Sektor samferdsel og utemiljø

Notat

Vår referanse: 21/6259-19

Ny uttale samferdsel og utemiljø, dispensasjon opparbeidelse av veg.

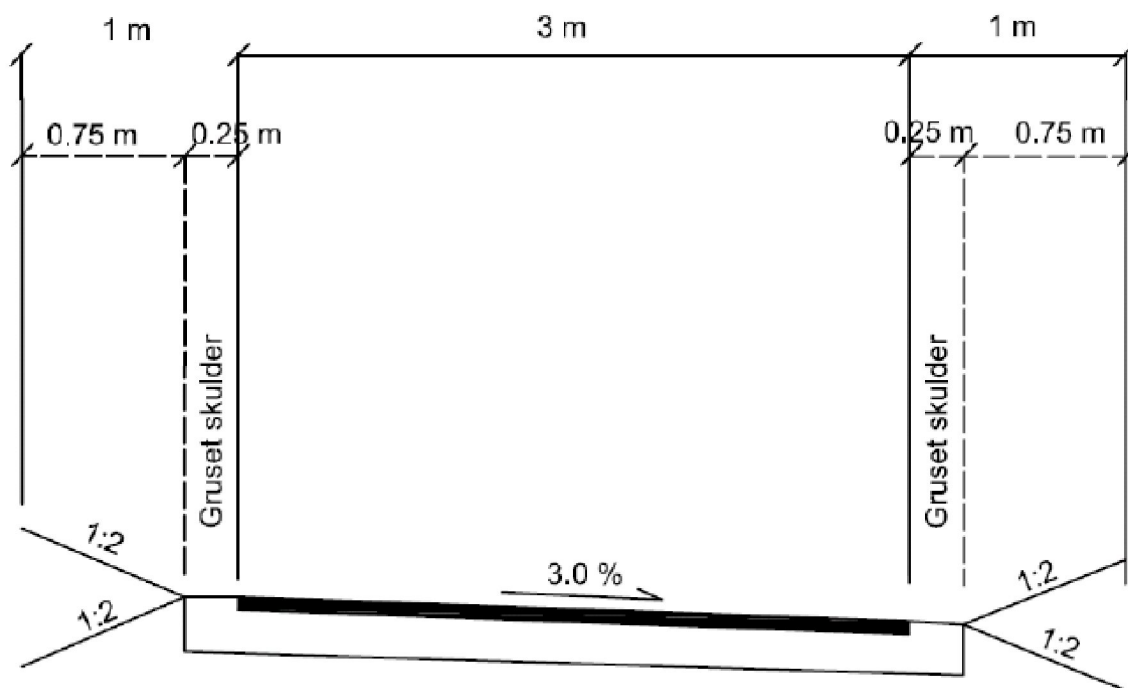
Dispensasjonen henviser flere ganger til vegbredde på 5 meter, hvor det samtidig henvises til tilstøtende veger som har en asfaltert bredde på 3 meter.

Innenfor regulert formålsgrense veg (5 meter), skal det være: Asfalt 3 meter, vegskulder 0,25m x2 og grøft 0,75 m x2. Til sammen blir dette 5 meter. Se utklipp.

Krav om opparbeidelse av regulert veg opprettholdes.
